Info prodotto 1903

05.04.2019

PANORAMICO LAVORAZIONE L9 - pagina 84

Si allega la lavorazione L9 del sistema Panoramico del catalogo v1.0*:

L9

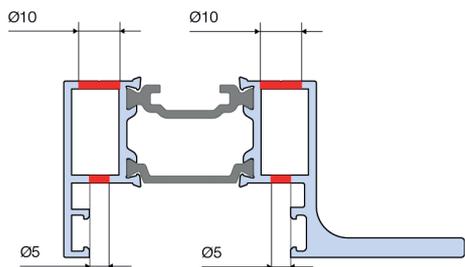
nella lavorazione sono state indicate le quote della lavorazione da effettuare per la soluzione con soglia a vista, soglia incassata o con anta e soglia incassata.

Quote per soglia a vista (figura 1 in alto), in caso di soglia a filo pavimento occorre adeguare la lavorazione al contesto (figure 2 e 3 in alto)
Cap for visually threshold, low threshold need an appropriate working

- 1 Forare Ø 5 la seconda parete dopo aver fatto il primo foro Ø 5 di punzonatrice
Drill Ø 5mm after have done the first Ø 5mm hole with punching machine
- 2 Alesare i 4 fori a Ø 10 mm per passaggio testa vite
Ream the 4 holes to Ø 10mm for screw head passage

L9 +

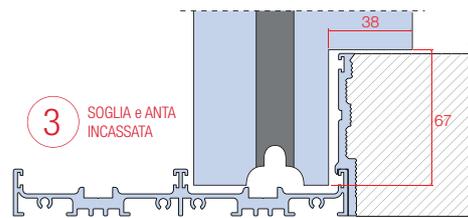
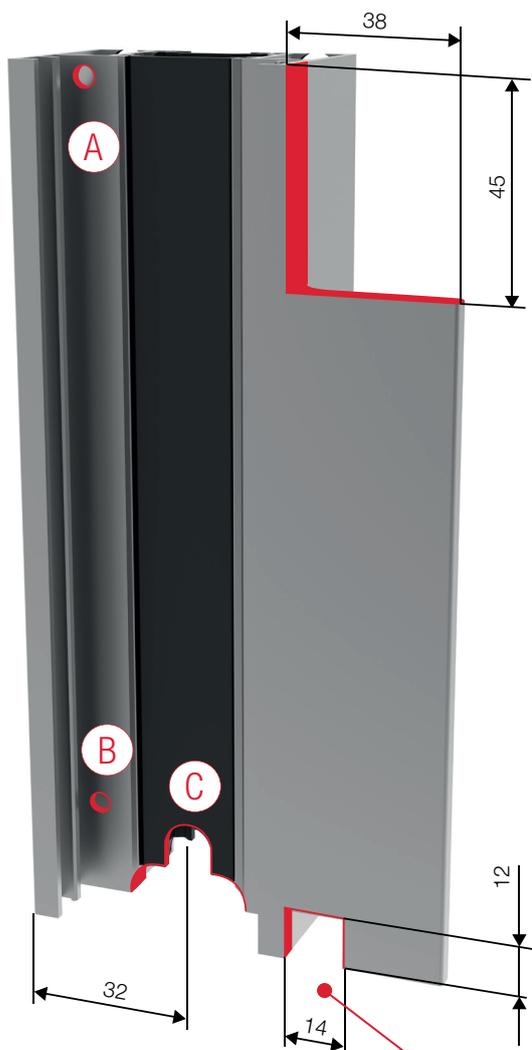
Quote per soglia a vista (figura 1 in alto), in caso di soglia a filo pavimento occorre adeguare la lavorazione al contesto (figure 2 e 3 in alto)

Gap for visually threshold, low threshold need an appropriate working

1 Forare $\varnothing 5$ la seconda parete dopo aver fatto il primo foro $\varnothing 5$ di punzonatrice

Drill $\varnothing 5$ mm after have done the first $\varnothing 5$ mm hole with punching machine

2 Alesare i 4 fori a $\varnothing 10$ mm per passaggio testa vite

Ream the 4 holes to $\varnothing 10$ mm for screw head passage
